Title: Rotorkopf III Befestigungsschrauben Teeteranschlag	
AG-SB-2020-01-B-DE	
Gültigkeit	
Betroffene Fluggeräte: AutoGyro Cavalon & MTO 2017	Betroffene Werksnummern: V00418 – V00424, RSUK-V00426, RSUK-V00428, V00430-432, RSUK-V00433, V00434, RSUK-V00449 and RSUK-V00450 M01762, M01763, M01873
Kategorie: A - SICHERHEITSKRITISCH B - EMPFOHLEN C - OPTIONAL	
Auf das angegebene oder nachfolgende Problem wird im Wartungshandbuch Manufacturer Maintenance Manual (MMM) in letztgültiger Ausgabe verwiesen.	
siehe AutoGyro Website	
Dieses Formular ist eine Reaktion von AutoGyro auf ein bei Wartungsarbeiten gefundenes Problem, welches eine Eingrenzung oder Korrektur erfordert, bzw. Eine Service-Information über Flugzeugmodifikationen. Unterstützung erhalten Sie bei AutoGyro unter Tel.: 49(0)5121 88056-00 oder Email airworthiness@auto-gyro.com

(Pic.1)

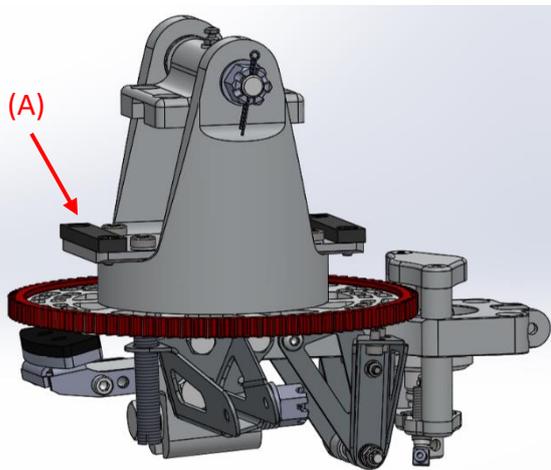
1. Stellen Sie sicher, dass der Tragschrauber Druck im Rotorbremssystem hat und die Rotorbremse sowie Radbremsen betätigt werden.
2. Entweder entfernen Sie das Rotorsystem oder Sie entfernen lediglich die Rotortasche und wippen das Rotorsystem ausreichend, um Zugang zu dem Teeteranschlag (31800) zu erhalten (Abb. 1 (A)).

(Pic. 2)

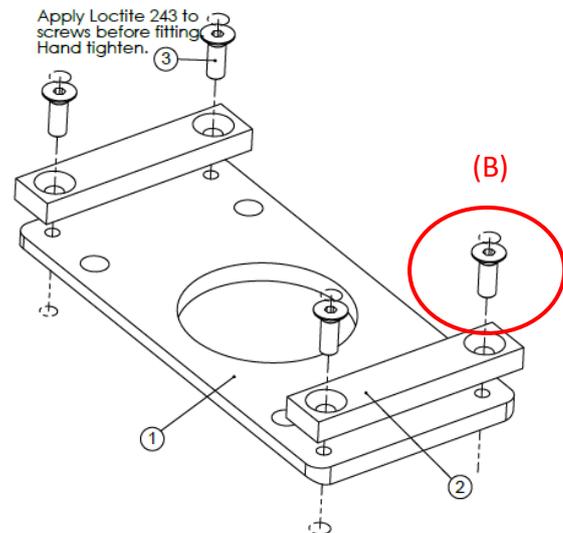
3. Entfernen Sie eine der versenkten M5x14-Schrauben von dem Teeteranschlag an der Teeteranschlagbaugruppe (31800) und prüfen Sie das Gewinde auf Loctite-Rückstände (Abb. 2 (B)).

4. Wenn Loctite Rückstände sichtbar sind, reinigen Sie das Gewinde, tragen Sie Loctite 243 (21344) oder ein lokales Äquivalent auf das Gewinde auf und setzen Sie die Schraube wieder handfest ein, wobei Sie darauf achten müssen, dass der Teeteranschlag nicht verformt wird.

5. Wenn keine Loctite-Rückstände sichtbar sind, Loctite 243 (21344) oder ein lokales Äquivalent zum Gewinde auftragen und die Schraube wieder handfest montieren, wobei darauf zu achten ist, dass der Teeteranschlag nicht verformt wird. Den gleichen Vorgang bei den anderen 3 Schrauben durchführen.
